碧湖山庄5-20#楼及5-20#楼地下室方案变更

设计单位：广州博厦建筑设计研究院有限公司

方案变更情况说明

20#楼 三层平面图 1:100

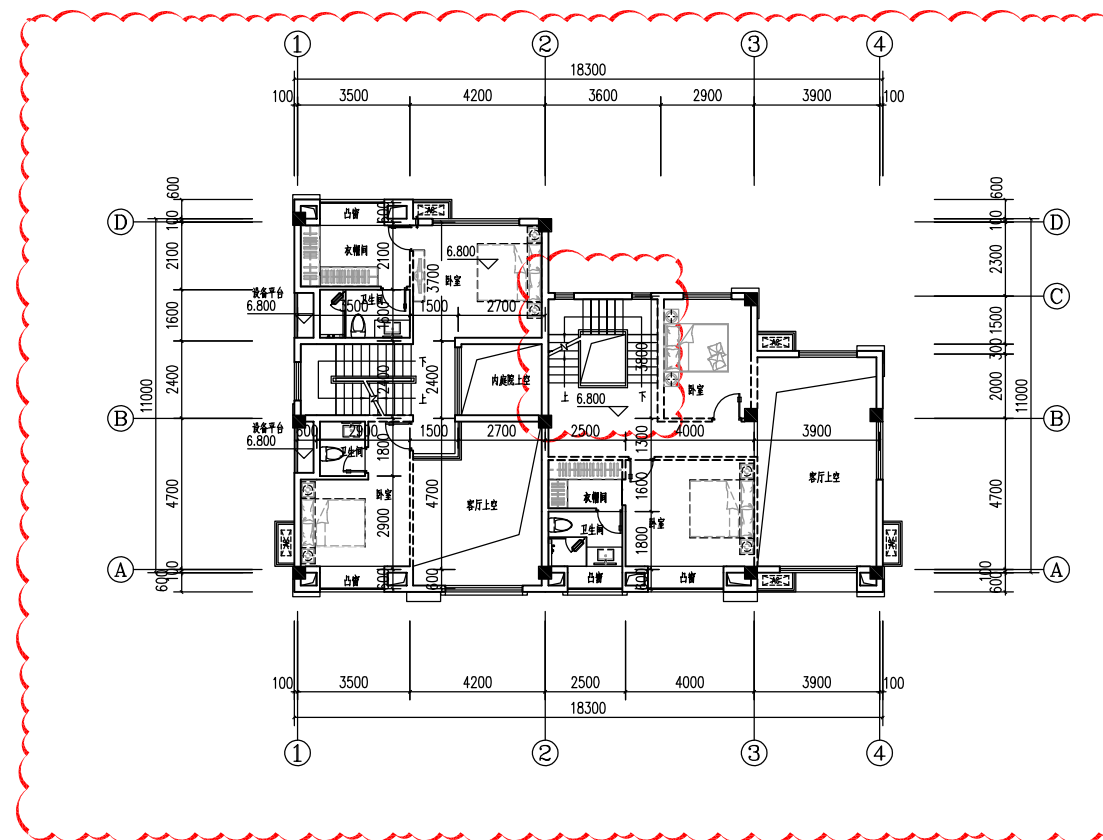
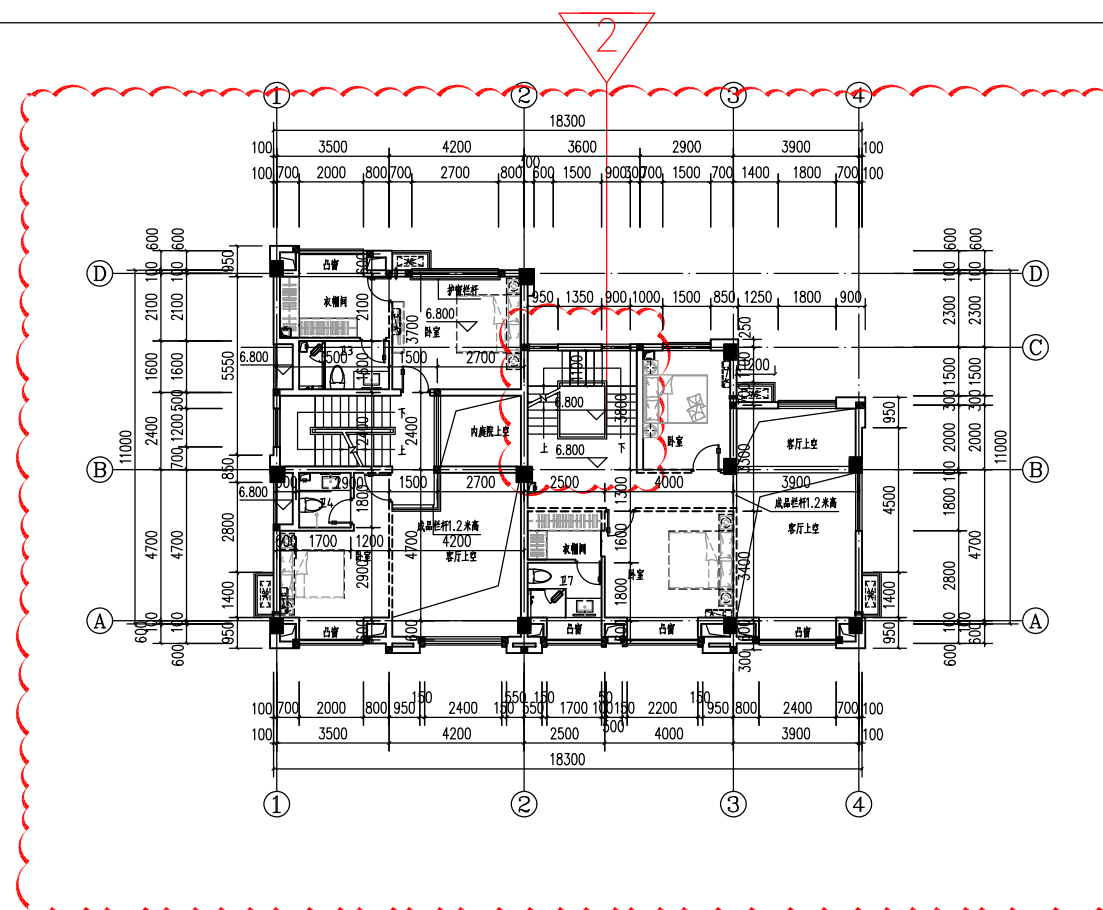
1. 因施工图优化, 整层平面图调整柱子大小。
2. 因施工图优化, ③~④轴右侧楼梯间梯井增设楼板

6-9#楼 负一层平面图

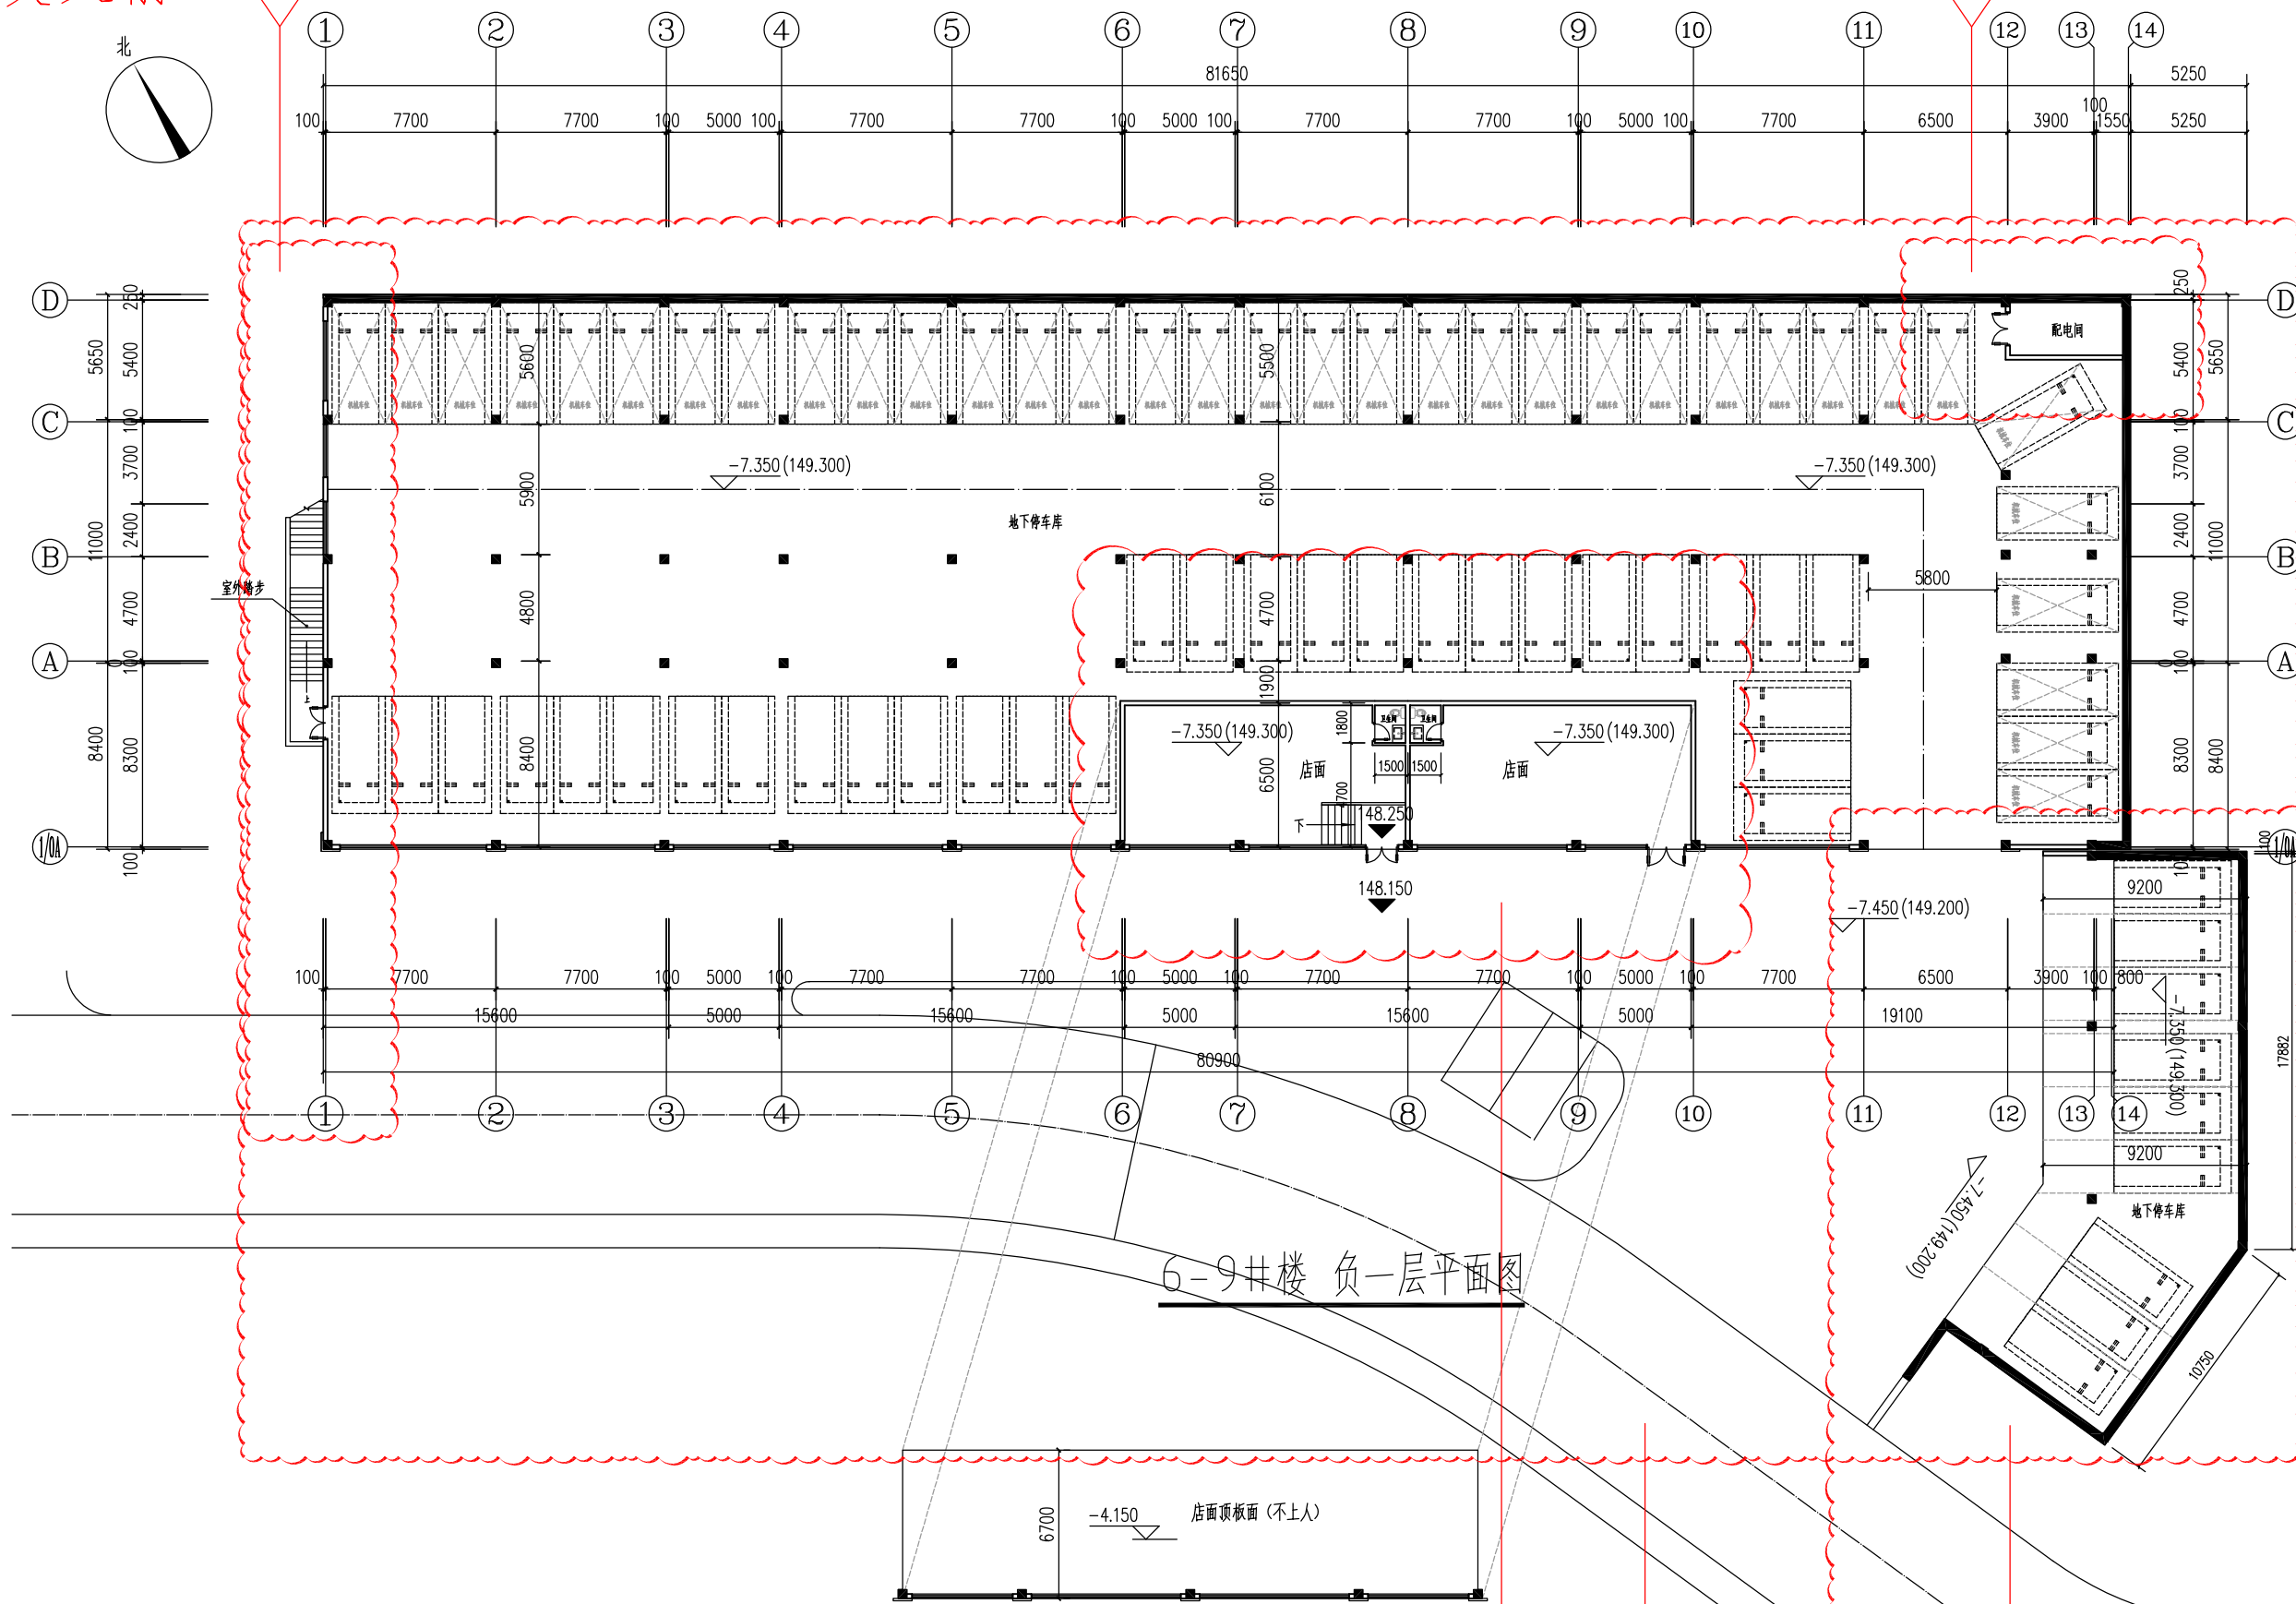
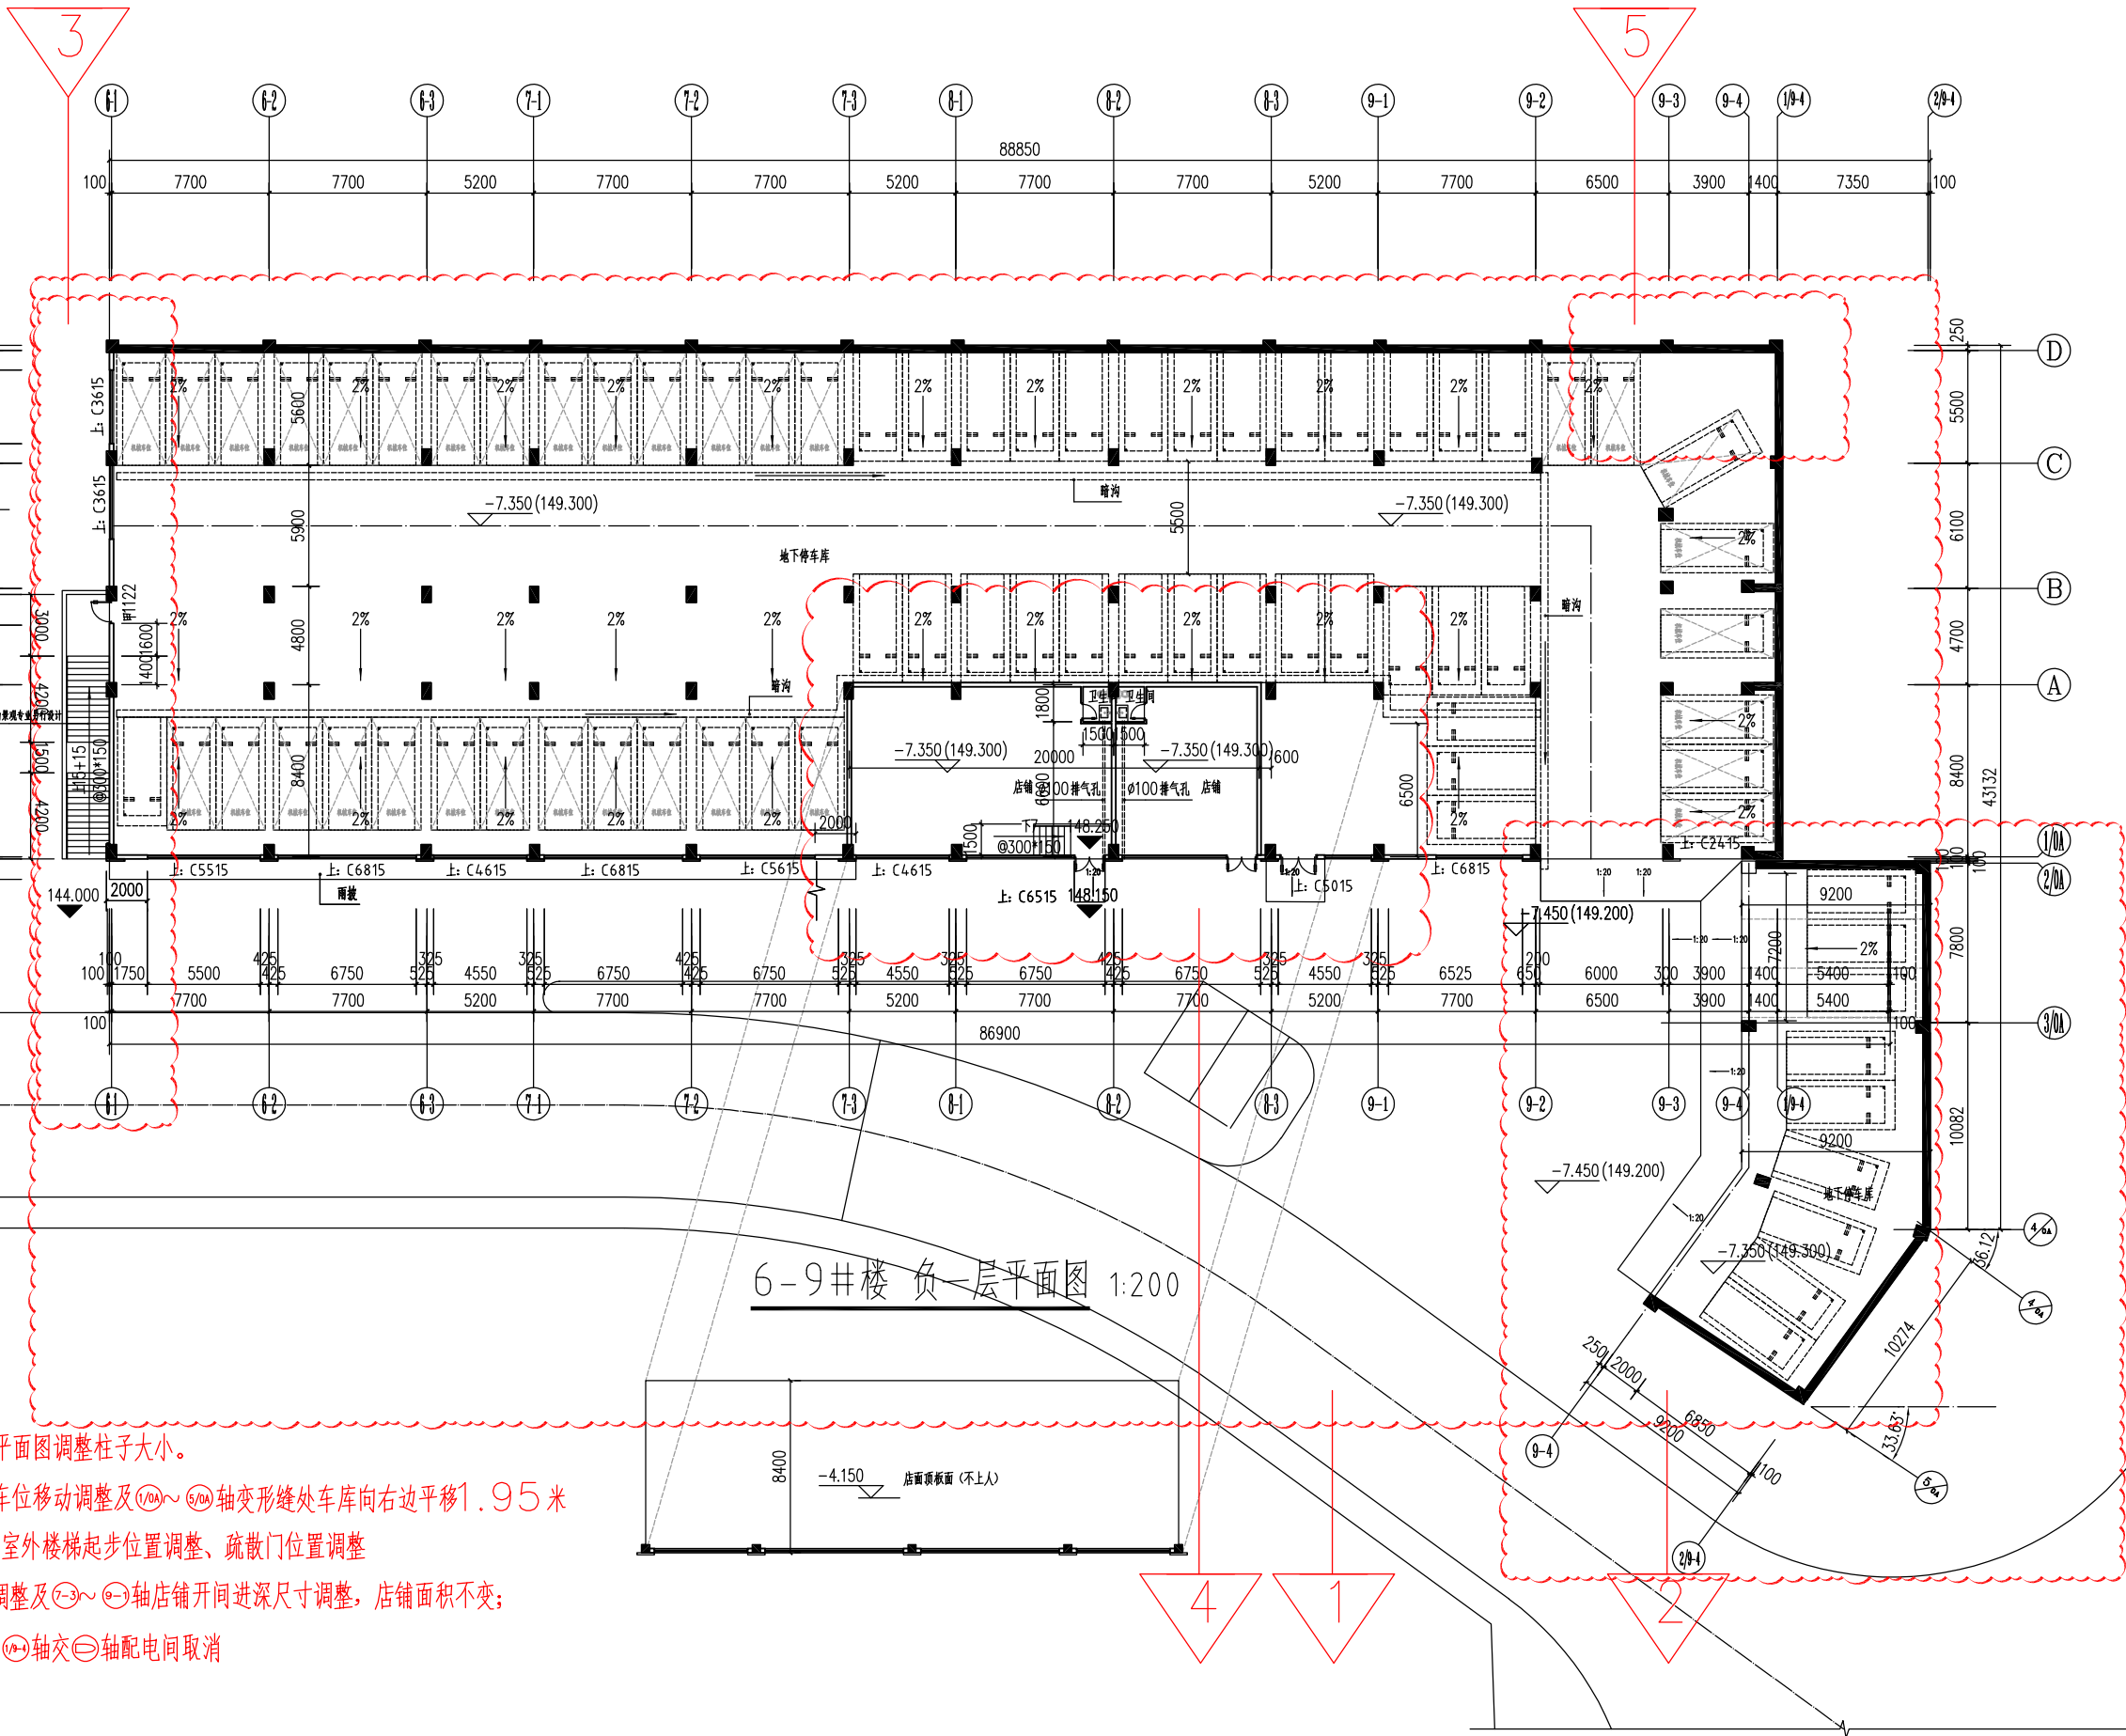
1. 因施工图优化, 整层平面图调整柱子大小。
2. 因施工图优化, 部分车位移动调整及①/10A~⑤/10A轴变形缝处车库向右边平移1.95米
3. 因施工图优化, ⑤~⑥轴室外楼梯起步位置调整、疏散门位置调整
4. 因施工图优化, 轴号调整及⑦~⑧轴店铺开间进深尺寸调整, 店铺面积不变;
5. 因施工图优化, ⑥~⑦轴交②轴配电间取消
